Formular de evaluare a condițiilor de accesibilitate a clădirilor publice

Data: **13-03-2023**

Categorii	Indicatori	Date colectate
Localitate, raion:	Stefan voda (Stefan voda)	
Adresa, strada, nr.:	-	
Instituția:	Primaria Stefan Voda	
Tipul instituției:	Administrație publică locală	
Latitudinea:	46.517146 ,	
Longitudinea:	29.664063

Fig. V.1 Buzunare la coridoare (p.47/

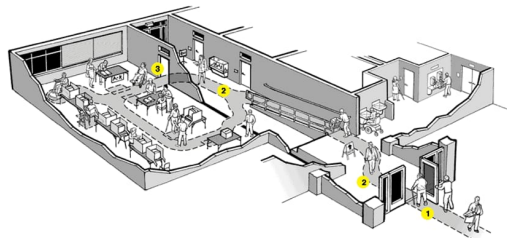
În sală este spațiu de manevră pentru un scaun rulant cu diagonala minimă de 140 cm:

Da

Fig. V.42.a Amenajarea unei cabine WC adaptate - tip A

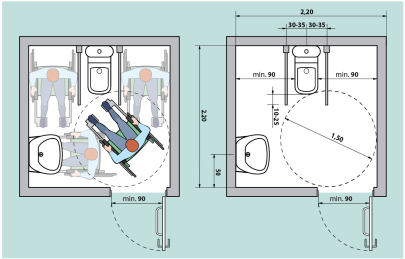
80 cm
Standard: ușa trebuie să fie de minim 90 cm

300 cm x 100 cm
Standard: minim 160 x 180 cm

Nu

Da , înălțimea de: 80 cm
Standard: h - 85 cm

Nu

Da , la înălțimea de: 130 cm
